Mémoire en réponse à l'avis de la Mission Régionale d'Autorité environnementale de la Région Nouvelle-Aquitaine

Projet éolien Croix du Picq

Avis de la Mission régionale d'autorité environnementale de la région Nouvelle-Aquitaine sur le projet de parc de 4 éoliennes de Croix du Picq Commune de Saint-Léger-Magnazeix (87)

n°MRAe 2021APNA41

Figure 1 : Localisation des aménagements vis-à-vis des enjeux liés aux chiroptères (VOLUME 4 partie 2, p248)

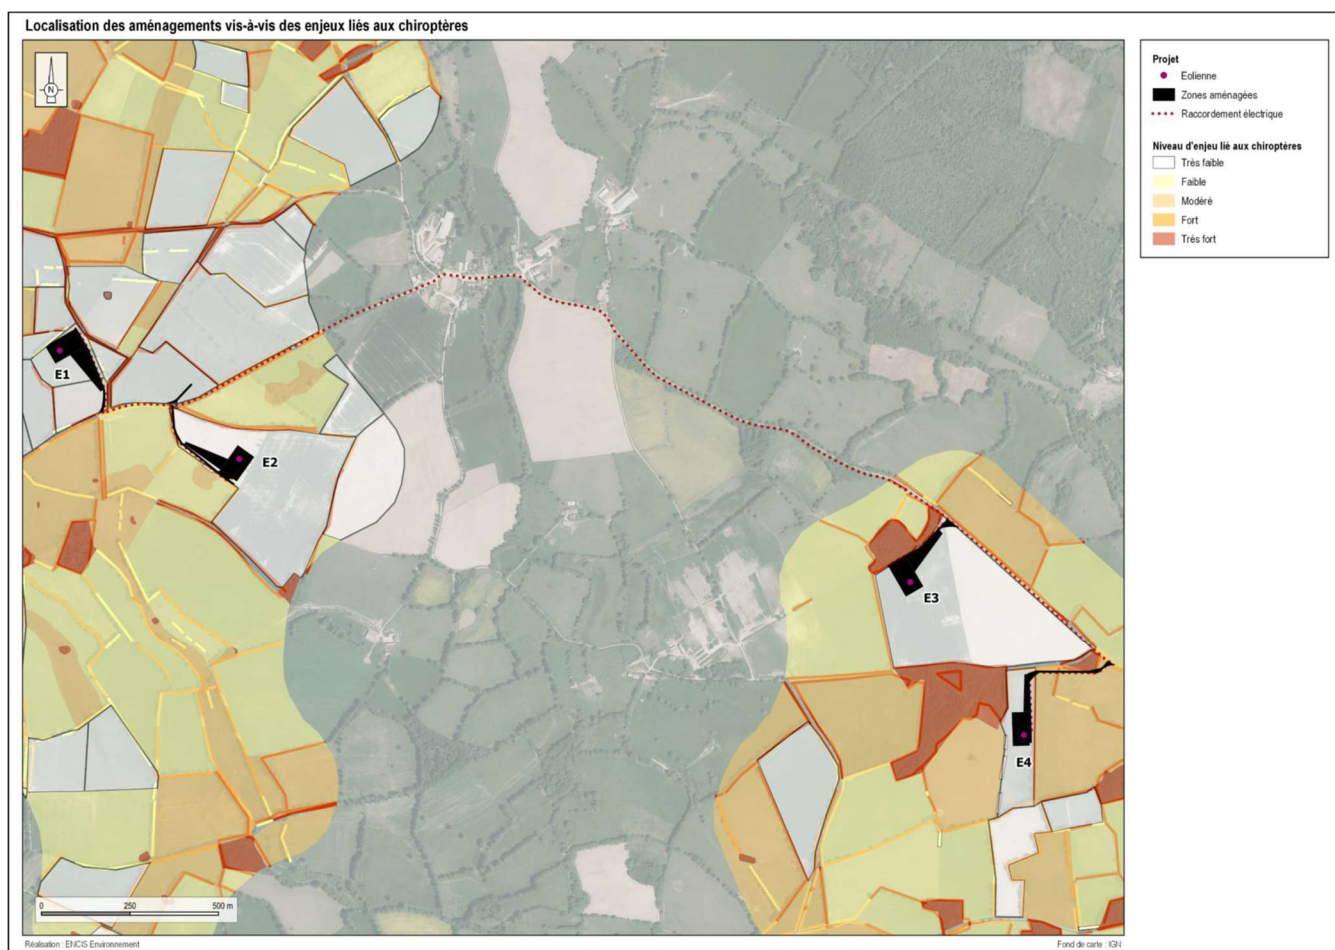
Enfin, concernant la faune, et plus particulièrement les chiroptères, il ressort toutefois, comme indiqué précédemment, que la majeure partie des éoliennes s'implante à proximité immédiate de secteurs sensibles pour les chiroptères, ce qui ne respecte pas les recommandations Eurobats (éloignement de 200 m). De même, le dossier ne démontre pas l'absence d'alternatives permettant un évitement plus complet des secteurs à enjeux.

Dans le cadre du projet Croix du Picq, l'implantation des éoliennes a été étudiée de façon à éviter au maximum les secteurs à enjeux chiroptérologiques identifiés. Les haies, lisières, boisements, milieux aquatiques et zones humides d'intérêt ont pour la plupart été évités : les éoliennes étant prévues sur des parcelles dont le niveau d'enjeu est jugé « très faible » (Cf. carte ci-dessous).

Cela a été rendu possible par l'application des mesures d'évitement et de réduction suivantes :

- MN-Ev-1 (Optimisation de l'implantation, de l'emprise des aménagements et du tracé des pistes d'accès afin de réduire les coupes de haies et la destruction d'habitats d'espèces) ;
- MN-Ev-3 (Évitement d'une zone tampon d'un kilomètre autour de l'étang de Murat, secteur à enjeux pour l'avifaune et les chiroptères) ;
- MN-Ev-6 (Destruction des lisières très limitée - évitement des zones de fort enjeu pour l'implantation des éoliennes) prises en phase conception.

Figure 7 : Variante n°4 retenue au regard des enjeux zones humides

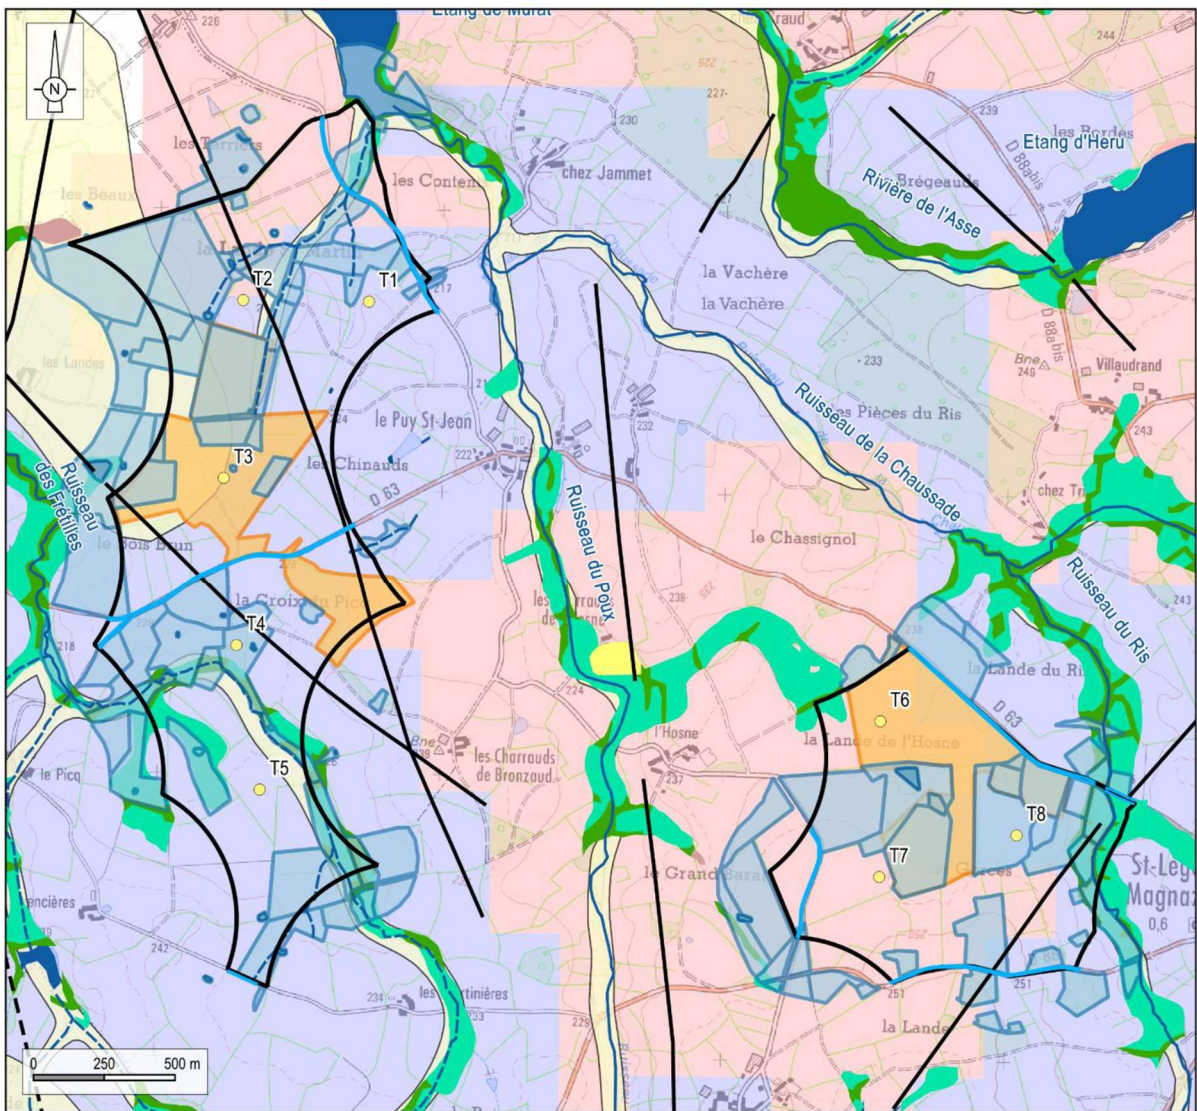
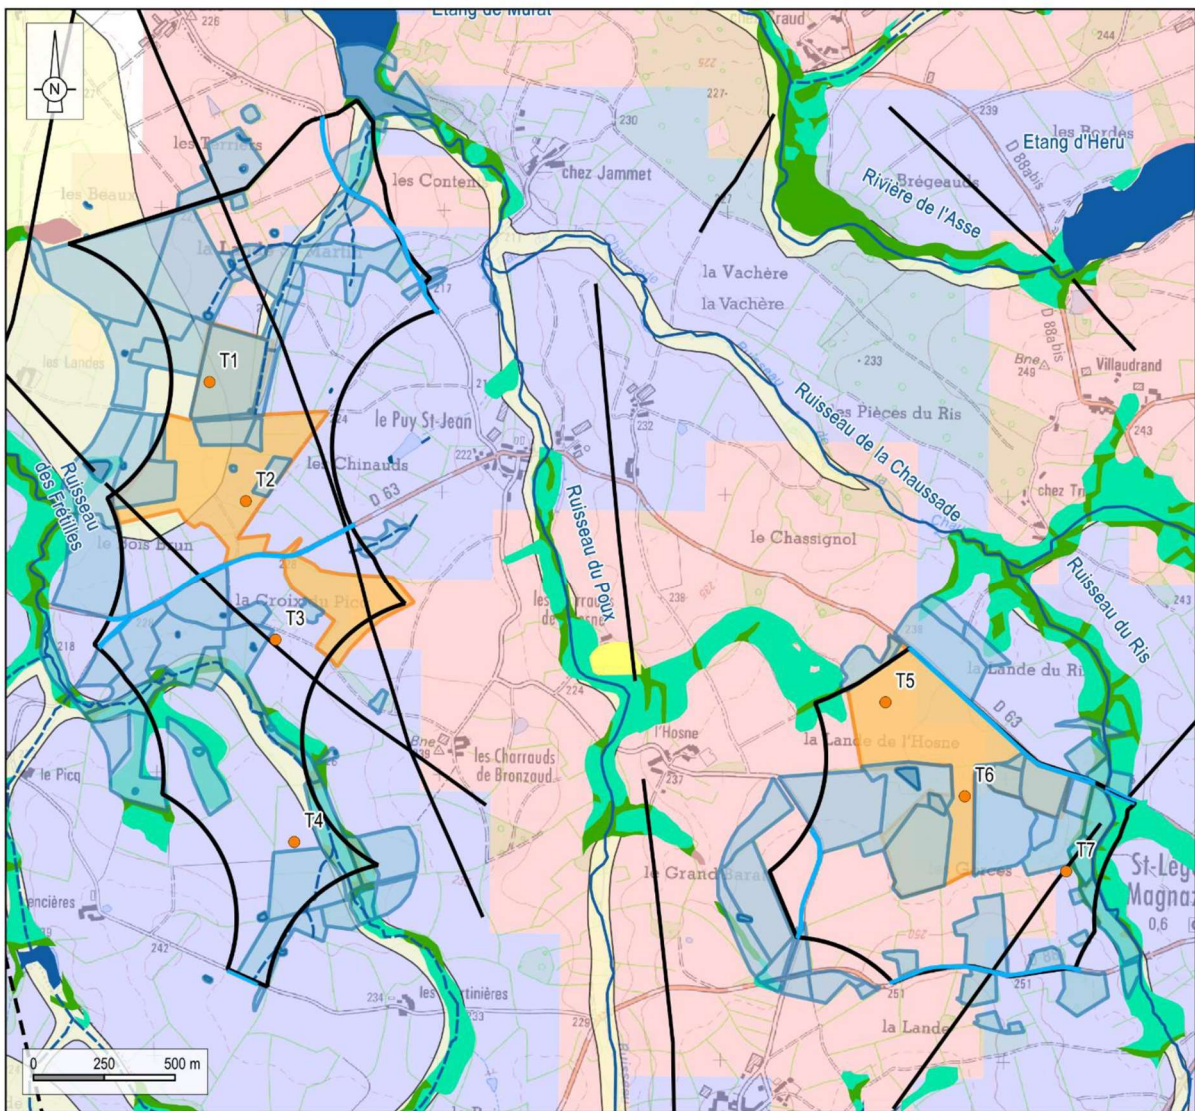
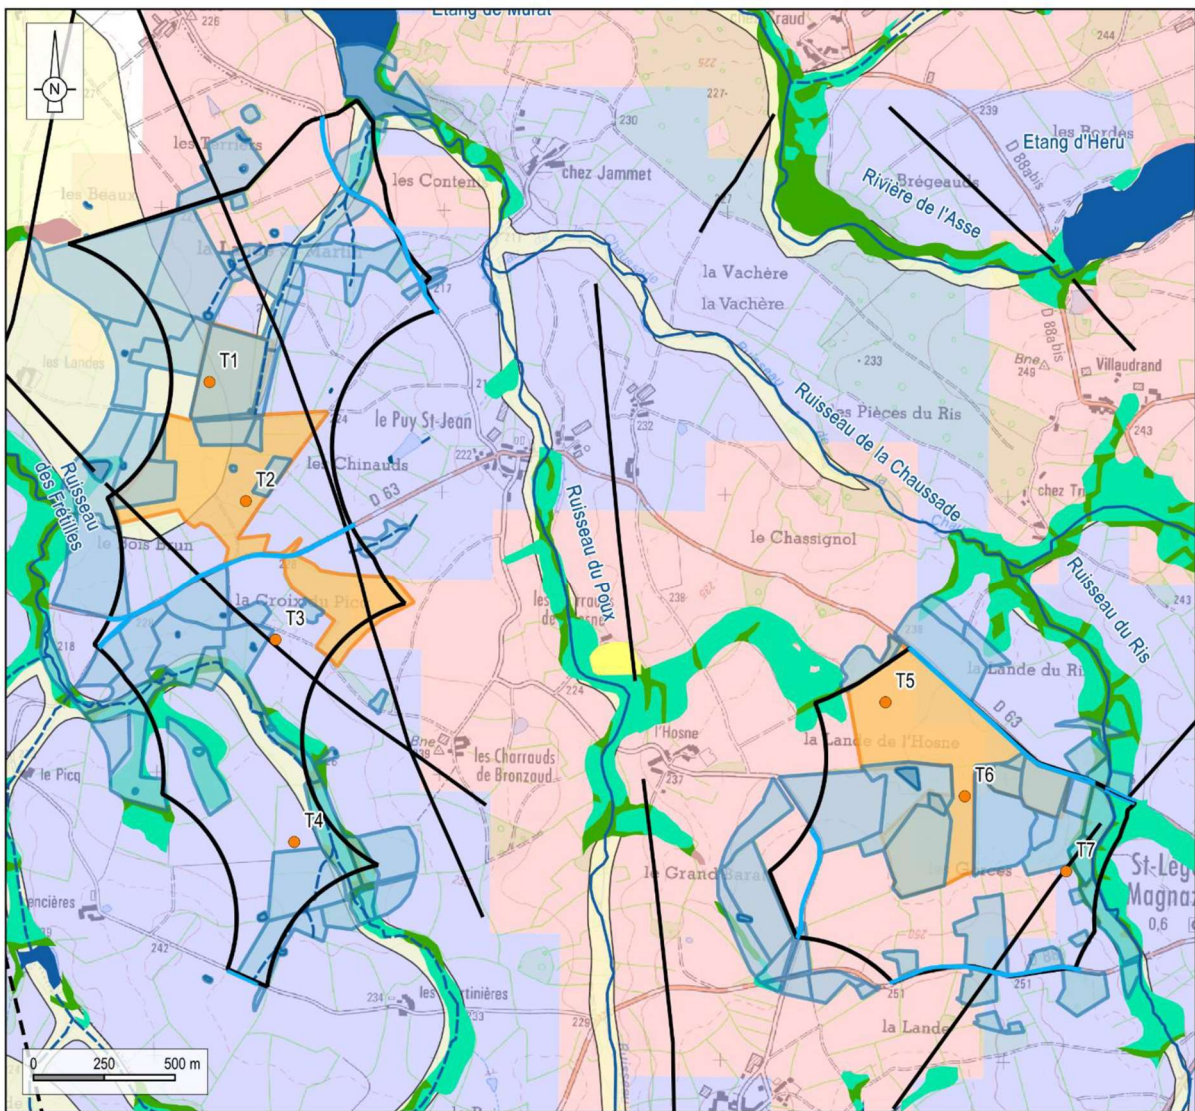
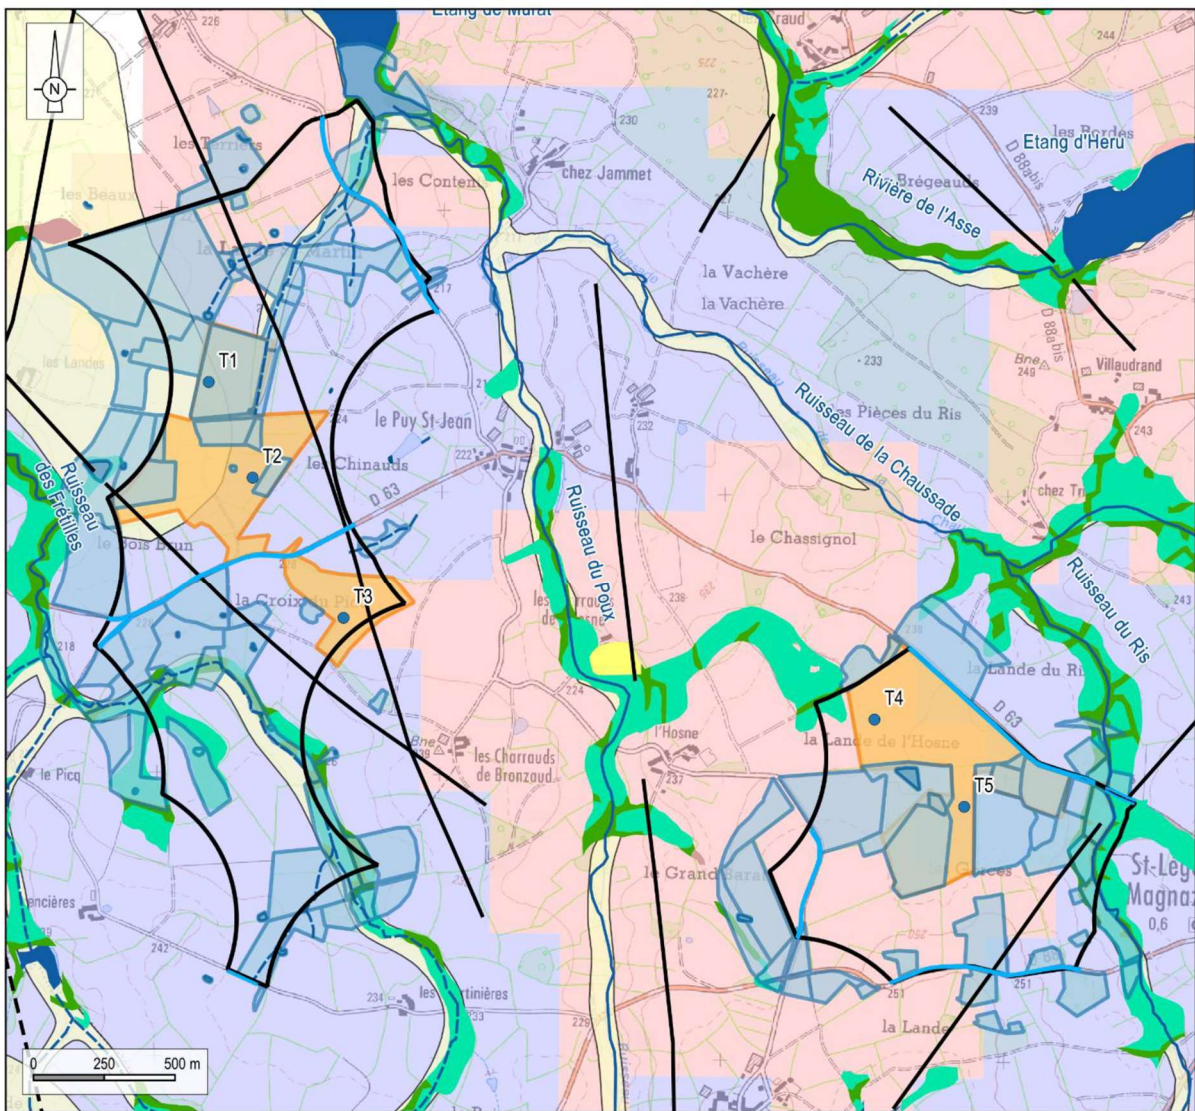
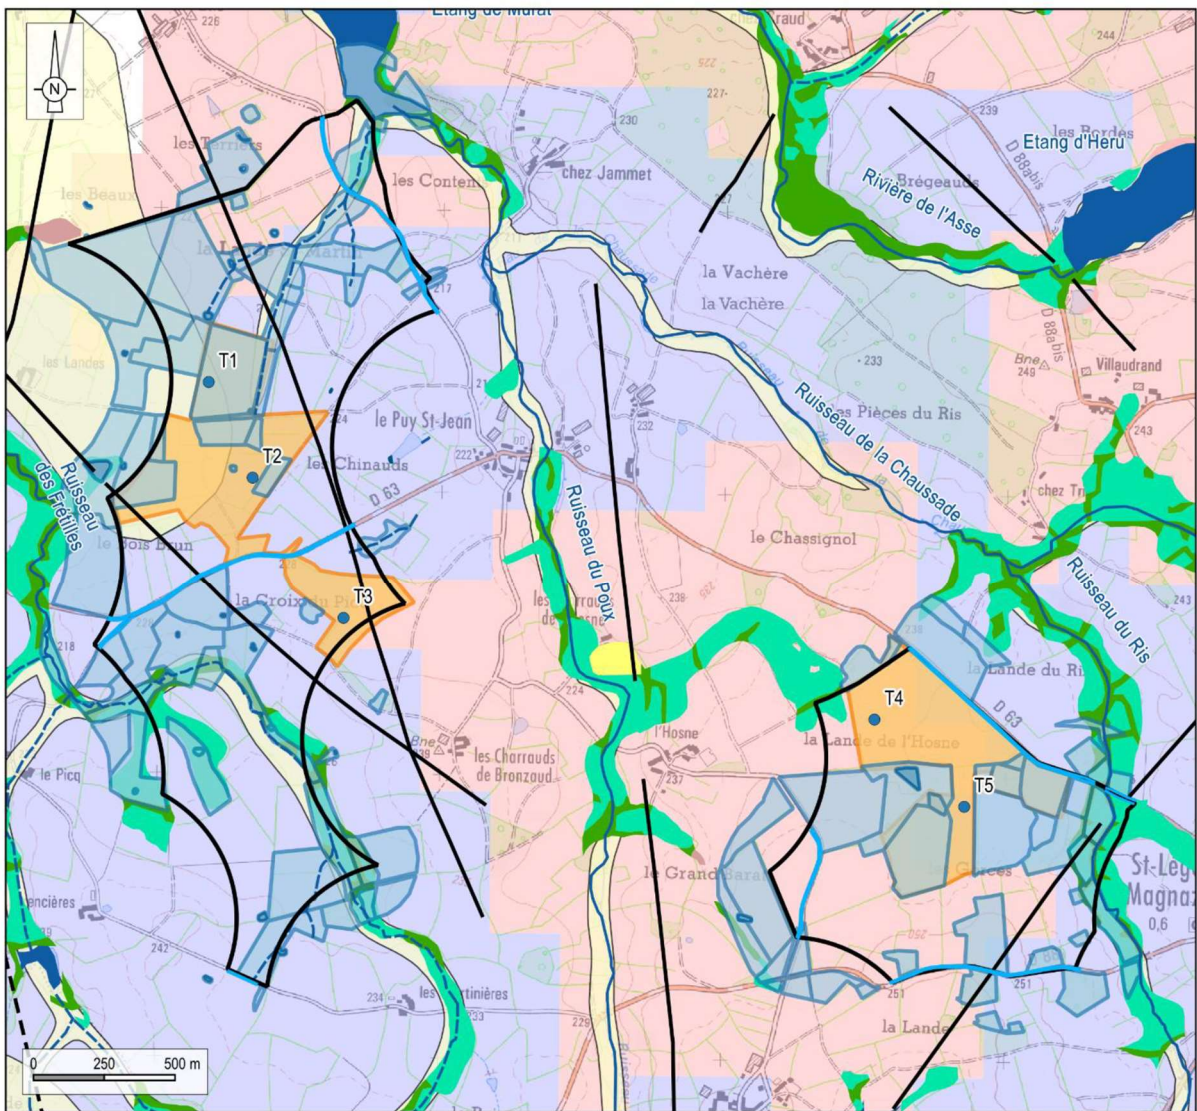
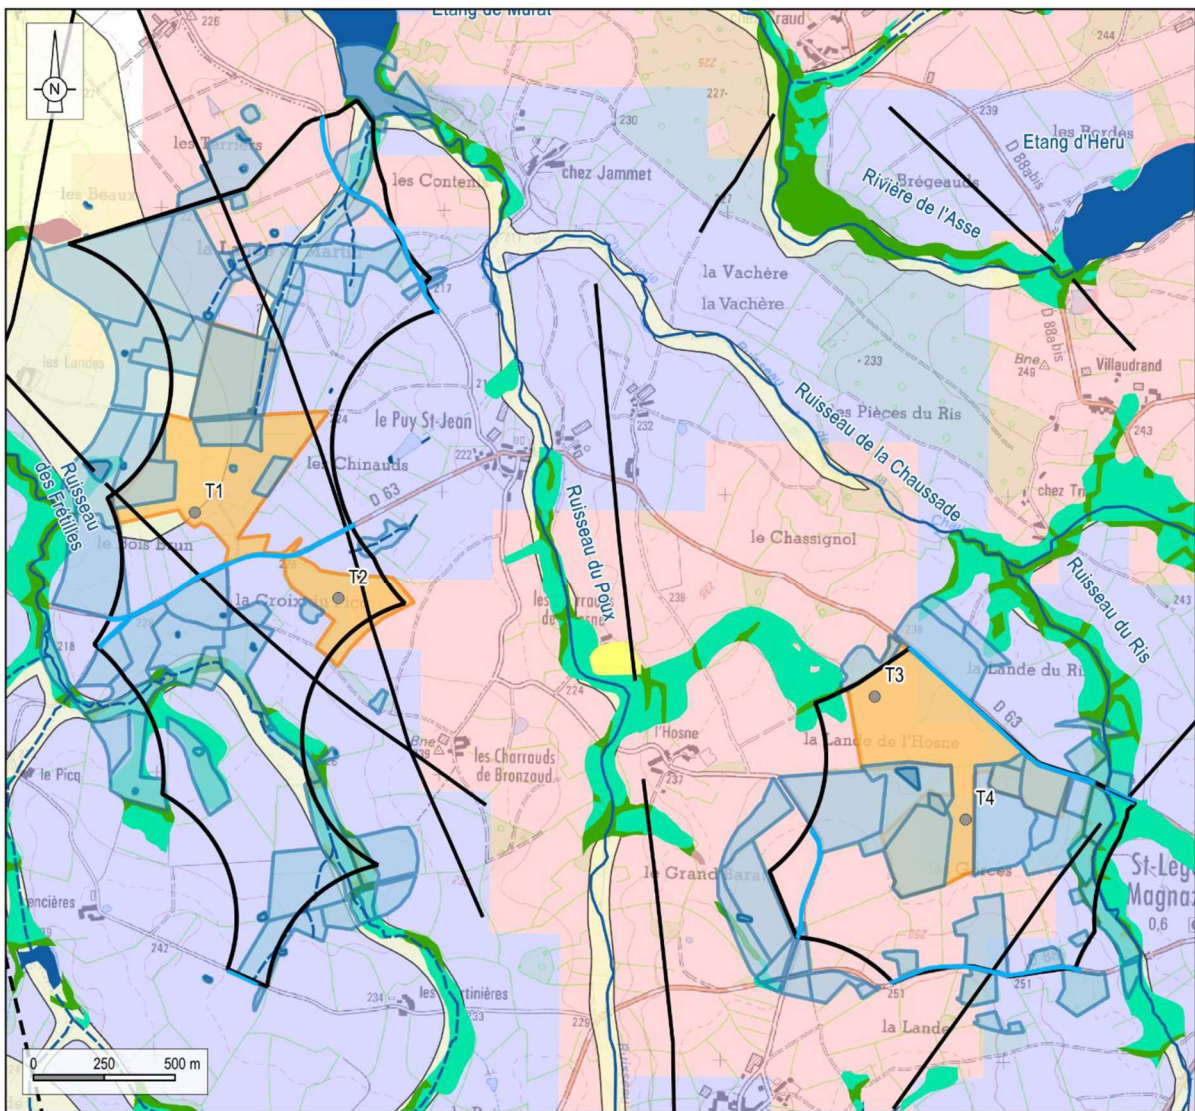
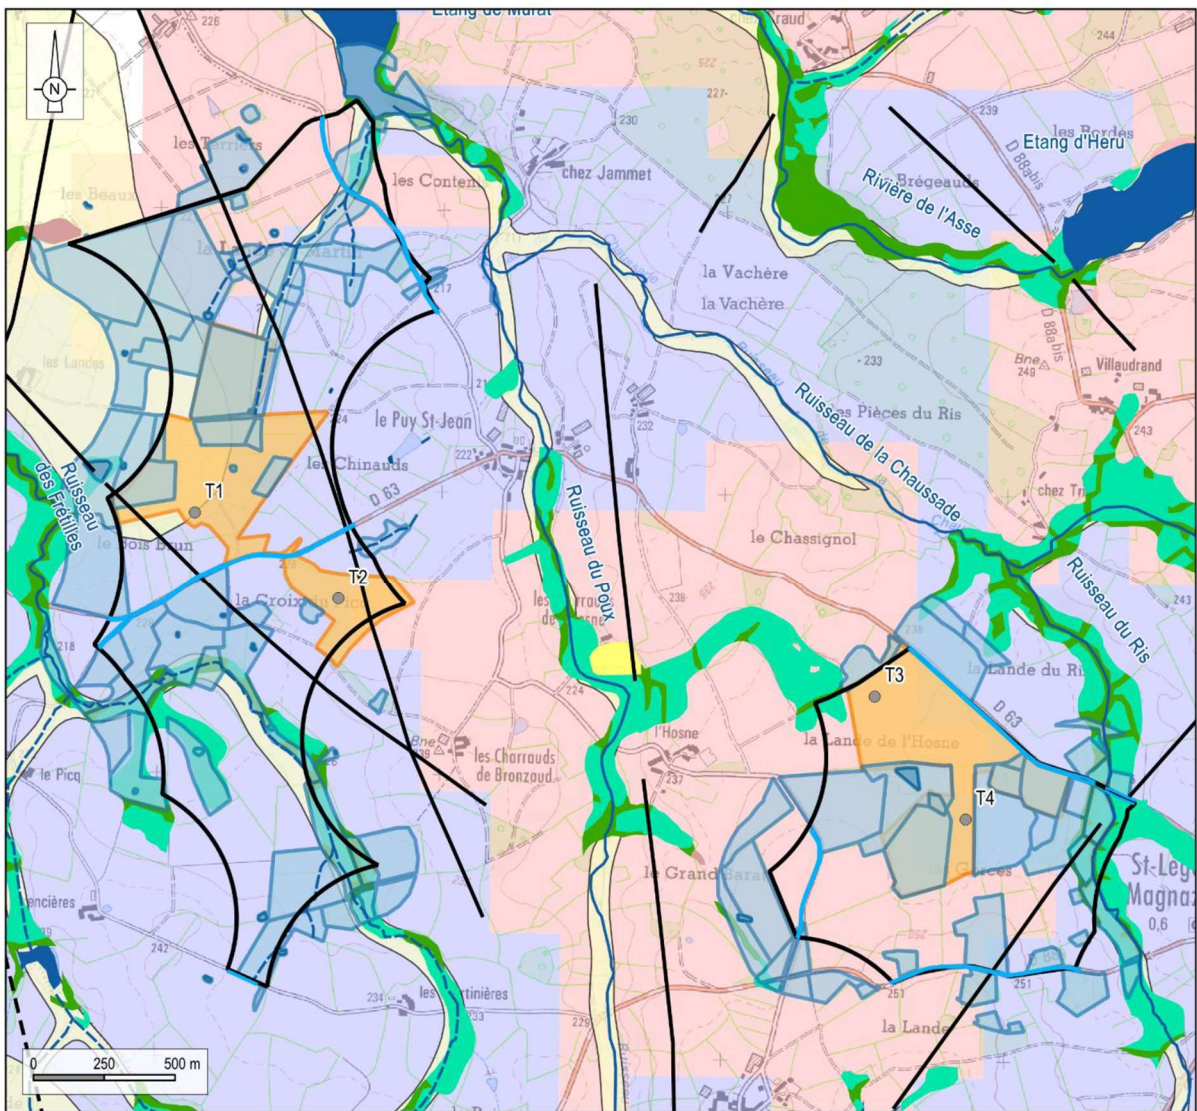
De même, le projet contribue à impacter une surface conséquente (environ 2 ha) de **zones humides** sans démontrer l'absence d'alternatives privilégiant l'évitement de ces secteurs sensibles.

Plusieurs variantes d'implantation ont été étudiées, et celles s'implantant dans des prairies humides à forts enjeux n'ont pas été retenues (Cf Cartes ci-dessous). C'est la variante 4 qui a finalement été retenue, permettant un évitement maximal des zones humides d'importance sur critère botanique et des cours d'eaux et plans d'eau (VOLUME 2 p. 215).

En effet, comme le montre la carte ci-dessus, aucun habitat humide inventorié sur critère botanique ne sera impacté par l'implantation des éoliennes. En revanche, 2 types d'habitat humide inventorié sur critère botanique seront impactés par l'accès à l'éolienne E4. Au regard du critère de définition pédologique, l'intégralité des aménagements permanents du projet concernent des zones humides.

Celles-ci correspondent en grande majorité à des parcelles cultivées. Sur le plan de la qualité en termes de biodiversité, la majorité des zones humides impactées constituent des grandes cultures d'intérêt écologique globalement faible. Dans une moindre mesure, des zones humides d'intérêt écologique notable seront impactées par le projet (pâture à grands joncs, prairie humide, chênaie acidiphile). En revanche, aucune espèce protégée de flore ne sera impactée par ces aménagements. L'impact résiduel du projet sur la faune n'est pas susceptible non plus de remettre en cause le bon état de conservation des espèces protégées inféodées à ces milieux.
